URGENT- PROCEDURE DE SECURITE

Nom du produit: Lève-personne sur rail Luna
(tous les numéros de série)
Identifiant FSCA: 13.07.2009
Type d'action: Dispositif de correction
Concerne: Tous les revendeurs, clients et utilisateurs
du système de levée Luna

Dispositif concerné

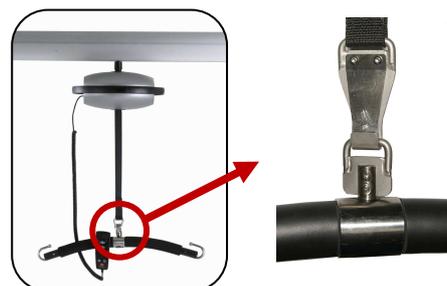
Cintre avec anneau pour sangle que l'on attache au système de levée par un crochet – voir le cercle rouge dans la photo.

Nous avons constaté que le crochet de connexion pouvait devenir dangereux s'il était mal utilisé. Ce dysfonctionnement apparaît quand le cintre est attaché à la barre entourant le capot du Luna par un de ses crochets d'extrémité ou si le cintre est mis dans une position très particulière. L'anneau de connexion du cintre a été redessiné afin que cette situation ne puisse plus se reproduire. Ergolet a développé un système simple qui peut être adapté facilement sur les cintres existants et qui assure une sécurité totale.

En accord avec l'Afssaps, ce système sera installé sur l'ensemble des dispositifs. Votre revendeur local Sclessin va prendre contact avec vous pour organiser la mise à jour de vos dispositifs. Dans l'attente de la modification, veuillez vérifier la bonne position du crochet de connexion avant d'utiliser le Luna :
